**DODATEK č. 1
ke SMLOUVĚ O DÍLO
ze dne 29. 6. 2016**

Smluvní strany se dohodly, v souladu s ustanovením čl. XI (Závěrečná ustanovení), odst. 11.4, na uzavření tohoto Dodatku č. 1, ke smlouvě o dílo č. U-314-00/16, uzavřené dne 29. 6. 2016, inv. akce: „**Vyškov, Vítá Nejedlého 1970 – obměna hrazení – Internát I-4, I-5, I-6**“, rekonstrukce betonových zábradlí balkonů výměnou za ocelové, z tenkostěnných profilů se svislou výplní z pásoviny. Tímto Dodatkem číslo 1 se smlouva mění v ustanovení čl. III. (Cena díla), takto:

OZNÁMENÍ ZMĚNY

ZMĚNOVÝ LIST

Příloha : Fotodokumentace

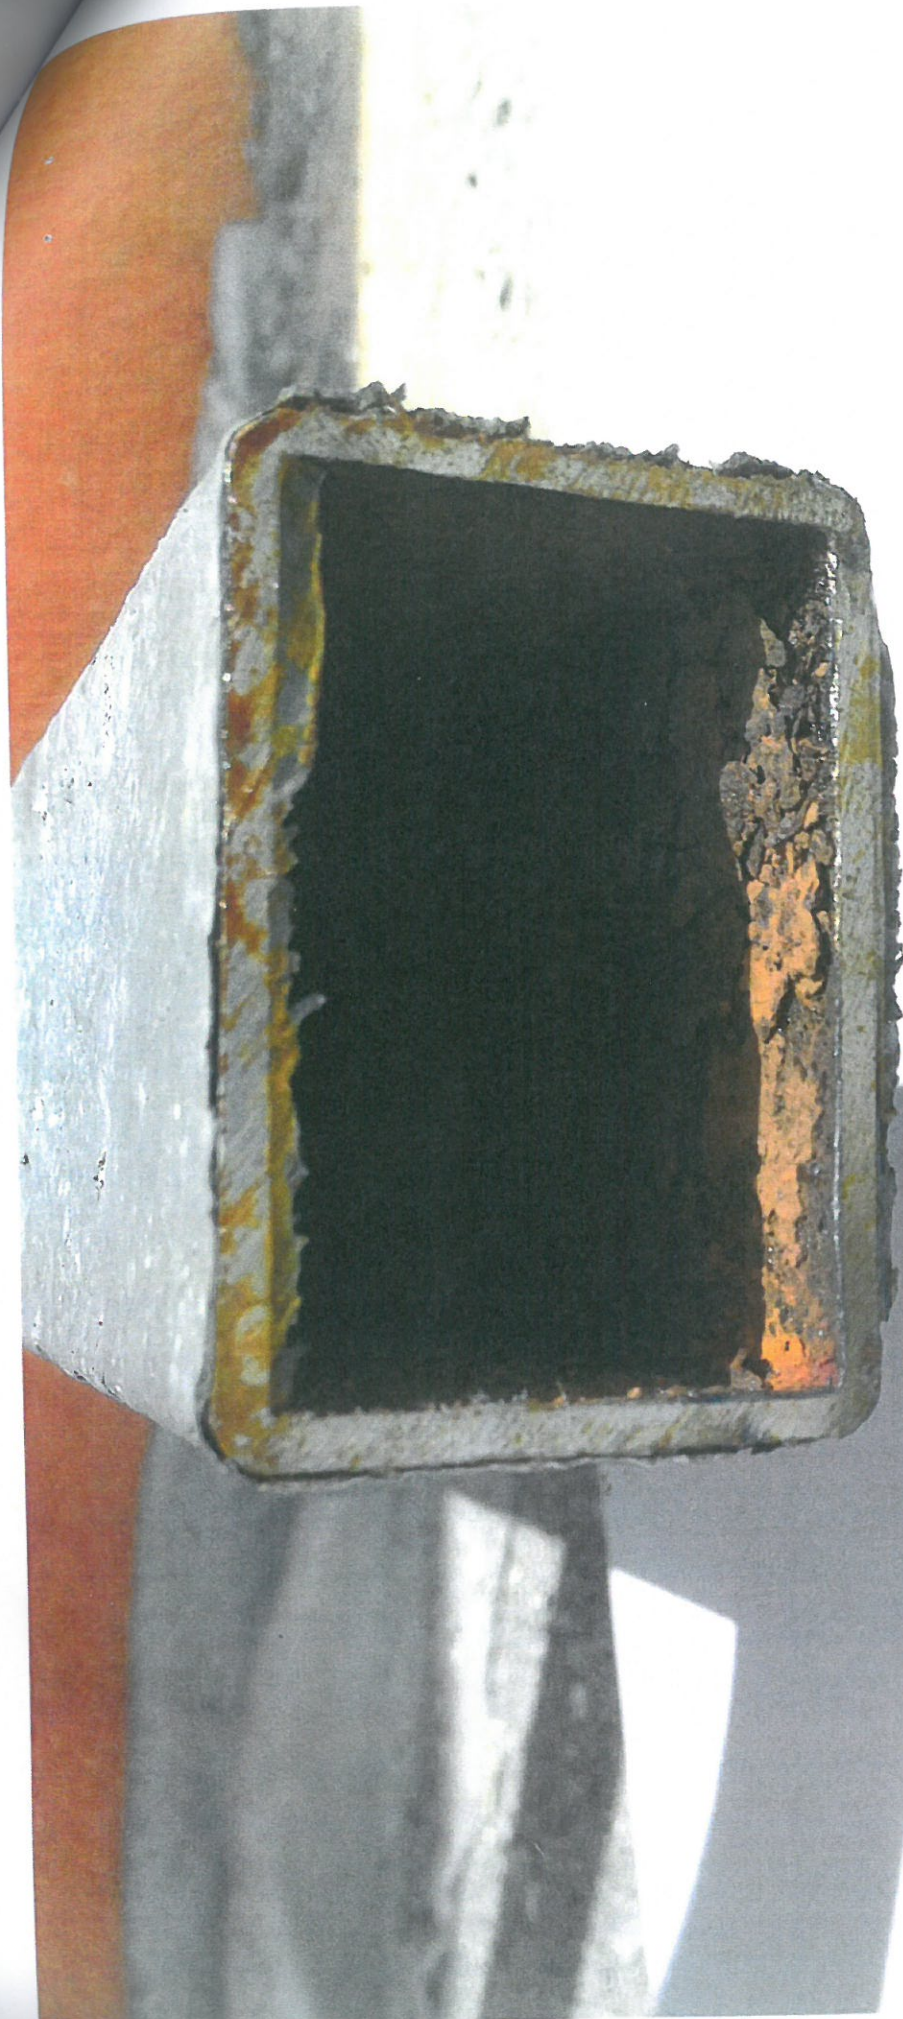
Předmět změny: Dodatečná antikoroziční úprava vnitřku stávajícího ocelového zábradlí

Popis a zdůvodnění změny: Po zahájení prací na obměně zábradlí byla zjištěna rozsáhlá koroze uvnitř tenkostěnných trubek stávajícího příčného zábradlí, která odpovídá stáří a provedení konstrukce. Bylo přistoupeno k mechanickému odstranění rzi na vnitřku trubek, k vyčištění vnitřku trubek a aplikaci antikorozičního nátěru. Tato dodatečně navržená úprava zastaví degradaci této nosné konstrukce a podstatně prodlouží její životnost.
